Oggetto: CONTROLLI AIA-EDISON-CZ-SIMERI-OTTEMPERANZA-Richiesta modifica non sostanziale_installazione impianto di fitodepurazione_PU-1473-16.07.2013

**Oggetto: Decreto DVA-DEC-2011-0000542 del 04/10/2011 – Autorizzazione Integrata Ambientale per l'esercizio della centrale termoelettrica Edison S.p.A. sita nel Comune di Simeri Crichi (CZ).
RICHIESTA DI MODIFICA NON SOSTANZIALE**

Il sottoscritto Spinelli Vincent in qualità di Gestore della centrale Termoelettrica Edison S.p.A. di Simeri Crichi, sita in località San Francesco, zona PIP – 88050 Simeri Crichi (CZ) chiede a codesto Ministero l'autorizzazione per la seguente modifica non sostanziale: *installazione di un impianto di fitodepurazione per il trattamento dei reflui civili attualmente smaltiti come rifiuto.*

**MODIFICA NON SOSTANZIALE PER LA REALIZZAZIONE
IMPIANTO, DI FITODEPURAZIONE PER IL TRATTAMENTO
DEI REFLUI CIVILI.**

Fig.1 Schema a blocchi situazione attuale.

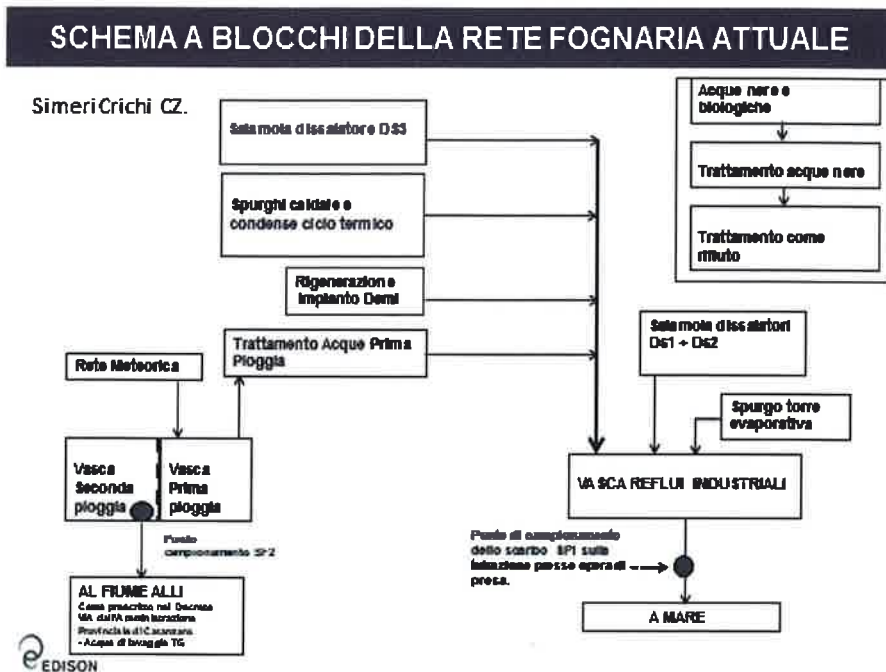
Gli scarichi civili provenienti dai servizi igienici, confluiscono in due impianti ad ossidazione biologica, "A1 e A2", (Vedi planimetria allegata N°1), interno alla Centrale, e successivamente inviati come rifiuto, mediante autobotte ad impianti di trattamento autorizzati, come da schema a blocchi allegato in (Fig. 1)

Fig.2

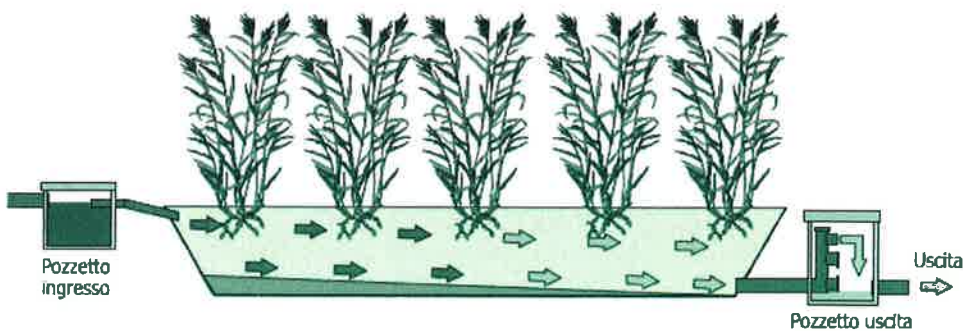
L'impianto da realizzare presso la Centrale sarà di tipo "SFS-h", (Fig.2), a flusso sommerso orizzontale,

Garantirà un abbattimento del carico organico di circa l'85%, e produrrà acqua depurata da inviare verso lo scarico finale SF1.

Fig. 3

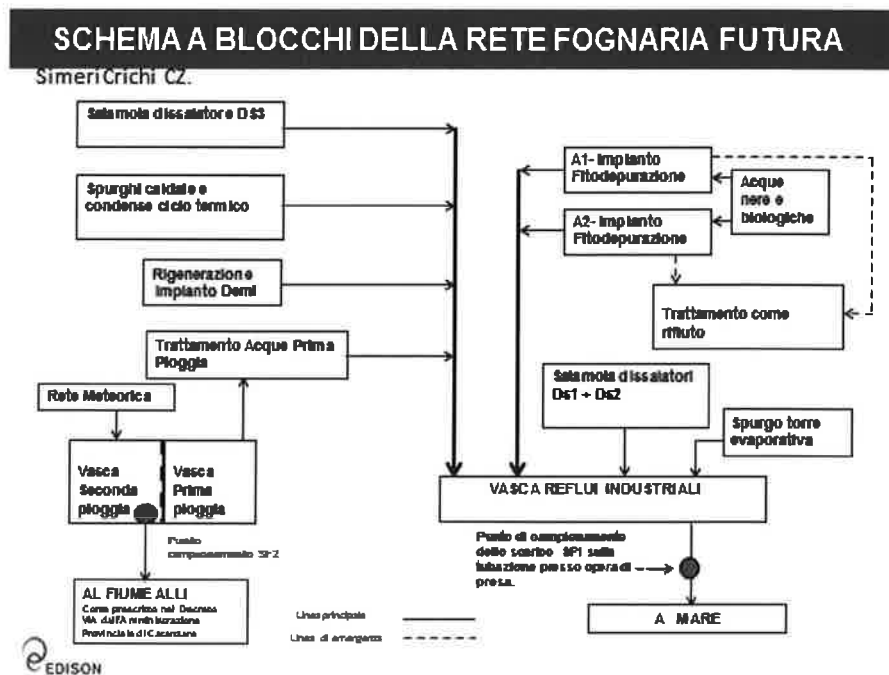
Come si nota nella (Fig.3), a causa della dislocazione attuale, si prevede di realizzare due vasche di Fitodepurazione, Imp."A-1" in area uffici, e Imp."A2" in area imprese, queste confluiscono nella Vasca Raccolta Acque Industriali, e proseguono verso lo scarico finale "SF1", sito in Mare, dopo il punto di campionamento presso Opera di Mare.
